**Projeto de Integração do Rio São Francisco  
com Bacias Hidrográficas do Nordeste Setentrional**

***NOTA TÉCNICA – ATO OBRAS CIVIS***

***TRAVESSIA DO AÇUDE NO TRECHO DO CANAL  
1212 (CN-08)***

885-MIN-ISF-NT-A0095  
1210-NTC-1201-00-40-037  
Julho/2010  
Rev. 0

### PLANTA E PERFIL

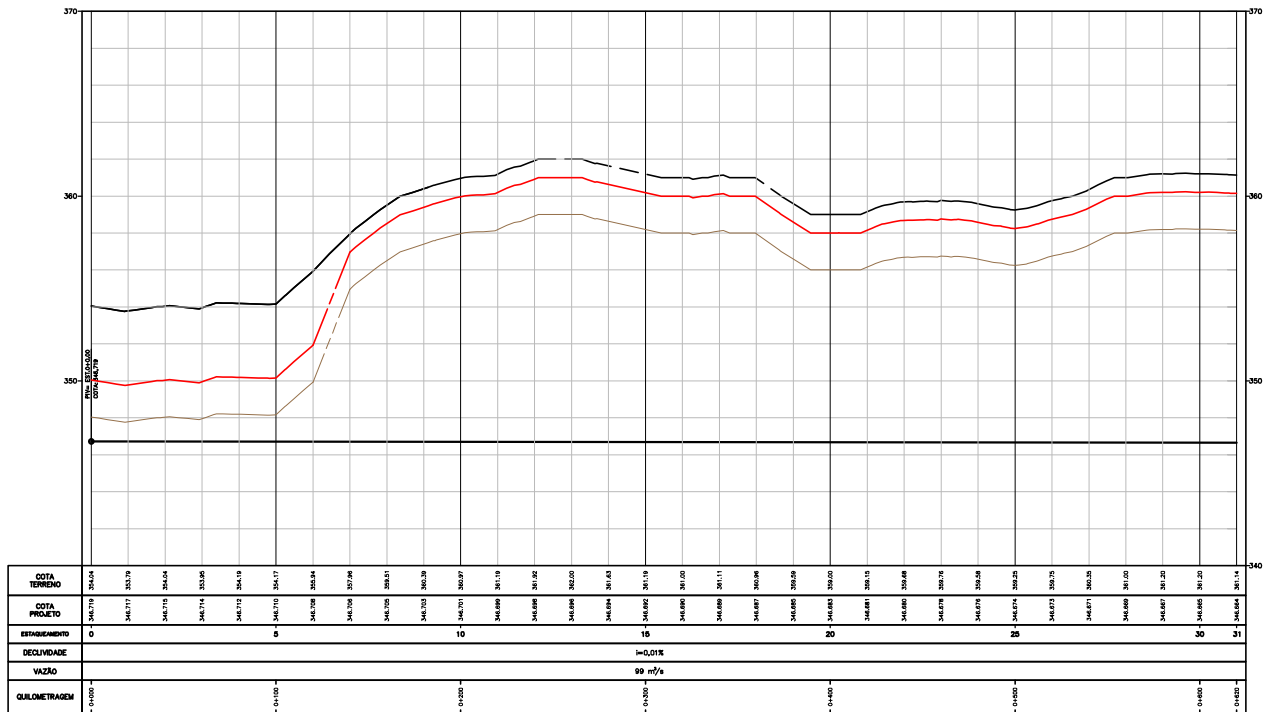
Neste estudo é apresentada uma alternativa executiva para o canal 1212 (CN08), com a alteração do traçado original, através de um desvio próximo ao açude localizado na comunidade Sanharó, que tem como finalidade permitir a captação e abastecimento de água pela comunidade.

O desvio no traçado do canal tem início na estaca 2479+0,00, passando próximo à margem esquerda do açude, e retornando ao eixo original na estaca 2548+0,00. Esta modificação no traçado ocasionará um incremento na extensão total do canal de 100,0 m.

Para a execução do trecho correspondente à modificação do traçado, devem ser adotados critérios similares, quanto aos procedimentos de escavação e tratamentos dos taludes, aos já empregados na execução do restante do canal.
